Réf. DPC : (corr. DPC : Eric Demelenne)
Réf. NOVA : 15pfu1750216 (corr. DU : Arnaud HANCISSE)
Réf. CRMS : AA/SBK40035_671_PUN_LBertrand_EspPub
Annexe : 1 dossier

Objet : SCHAERBEEK. Avenue Louis Bertrand - Demande de permis unique portant sur le réaménagement de l'Avenue Louis Bertrand.

Avis conforme de la CRMS

Compilation de documents par la CRMS

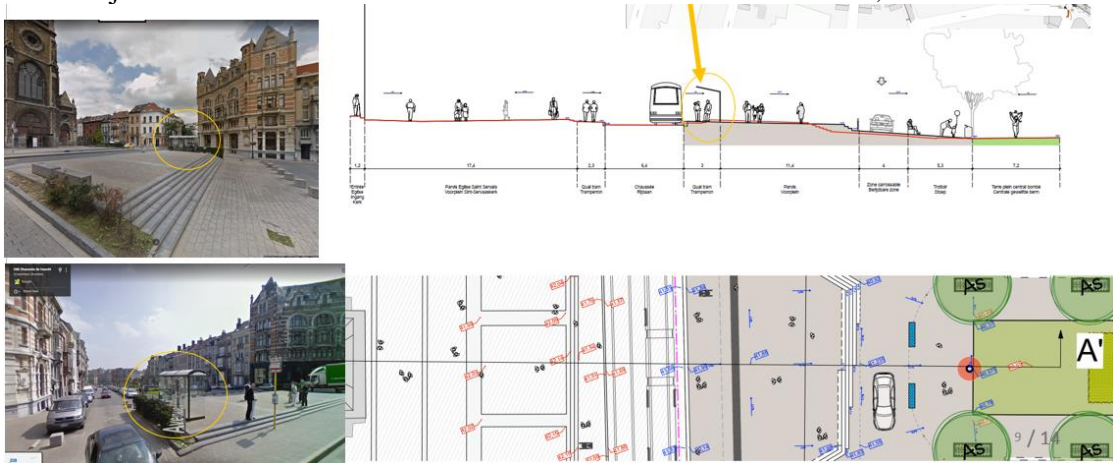
1. utiliser la même essence d'Aulne pour l'ensemble des arbres d'alignement du tracé, y compris dans l'entonnoir qui s'ouvre vers le parc du carrefour des rues Herman-Kessels à l'avenue Voltaire. Il s'agit ici de renouer avec le concept et le tracé d'origine qui se caractérisent par la rythmique de sujets identiques à interdistance régulière, dans le respect des formes urbaines structurantes, entre l'église et le Parc Josaphat (y compris dans l'évasement vers celui-ci). Dans cette partie évasée, la légère augmentation de l'interdistance (de 10 m à 14m) sera peu perceptible dans la logique d'ensemble. Par contre, le mélange d'essences perturbera la logique de composition de l'avenue qui lui confère sa valeur patrimoniale, d'autant que les sujets déclineront des couleurs différentes en automne (l'érable devient jaune et le copalme rouge). La CRMS estime qu'il y a d'autres moyens de rencontrer valablement les enjeux de biodiversité urbaine : bouquets d'arbres d'essences variées à l'intérieur de l'« entonnoir/évasement », prairies fleuries, sujets du parc, plantations basses, espèces au sol, jardinets, ...

Compilation de documents (extraits du dossier + google streetview) par la CRMS

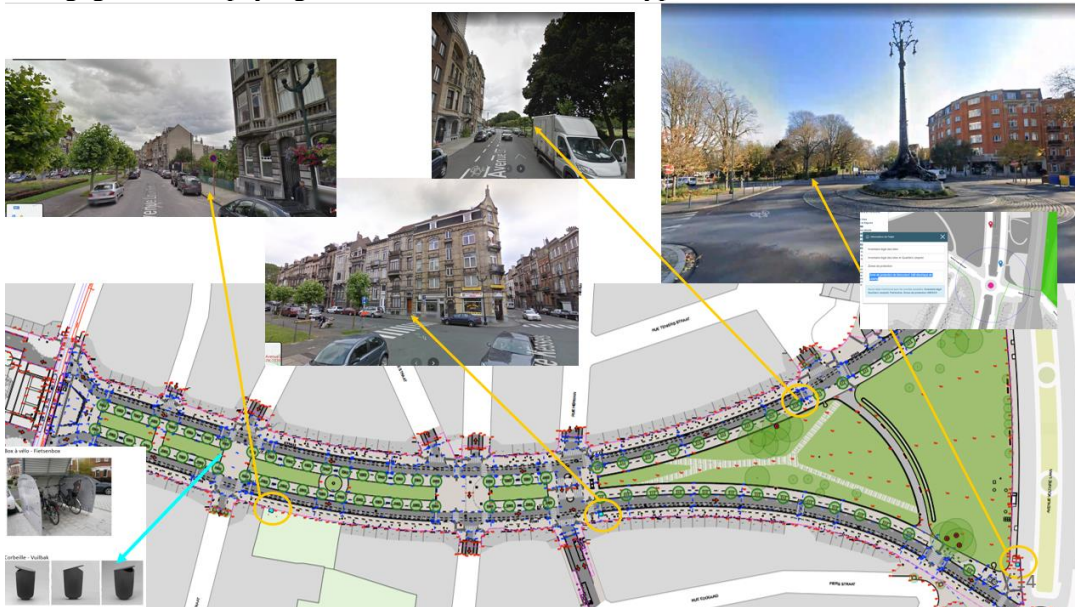
- garantir une homogénéité dans la provenance des pierres naturelles de revêtement ainsi qu'une unité chromatique;
- revoir l'implantation de deux des quatre boxes à vélo, selon une implantation moins pénalisante d'un point de vue patrimonial : celui situé au droit du nr 79 se situe devant une façade de qualité, ce qui doit être évité. Celui à l'angle des Avenues Bertrand et Voltaire doit être implanté en dehors de la zone de protection de Monument du Mât électrique de Lalaing, lequel doit pouvoir se dégager dans le paysage sans obstacle visuel de ce type;
